Bebauungs- und Grünordnungsplan Nr. 196 „Friedrichshofen – Dachsberg“ und Änderung des Flächennutzungsplanes im Parallelverfahren
 Frühzeitige Behördenbeteiligung gem. § 4 Abs. 1 BauGB

Bebauungs- und Grünordnungsplan Nr. 196 „Friedrichshofen – Dachsberg“ und Änderung des Flächennutzungsplanes im Parallelverfahren
Frühzeitige Behördenbeteiligung gem. § 4 Abs 1 BauGB

Auszug FNP – alt

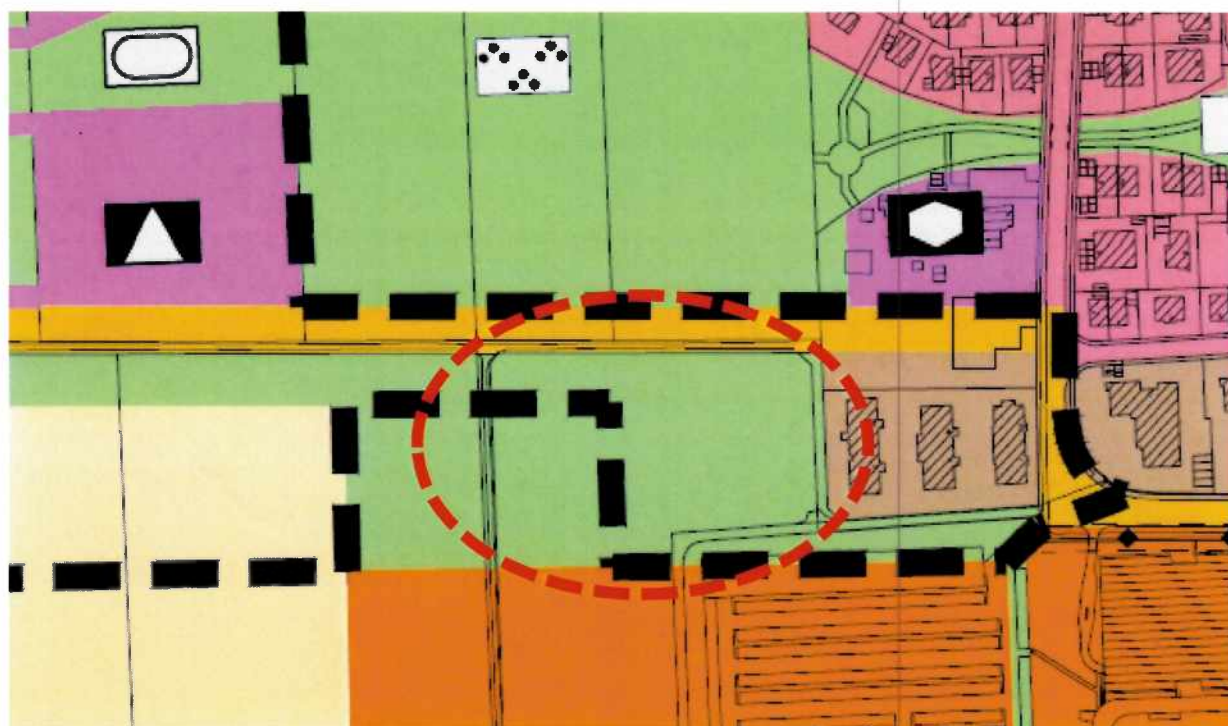
Am südlichen Rand des Baugebietes wurde eine Teilfläche des Grundstückes des Krankenhauszweckverbandes (sog. Bolzplatz) in den FNP (nicht aber im B-Plan) mit aufgenommen. Es wäre von unserer Seite her wünschenswert, diesen Bereich nicht in diesen Bebauungsplan / Flächennutzungsplan aufzunehmen, sondern perspektivisch die westlichen / nordwestlichen Grundstücke und Flächen des Krankenhauszweckverbandes in einem gesonderten Bebauungs- und Flächennutzungsplan als Sondergebiet auszuweisen, damit das Klinikum Ingolstadt dieses Erweiterungspotential komplett und uneingeschränkt für seine Belange nutzen kann.
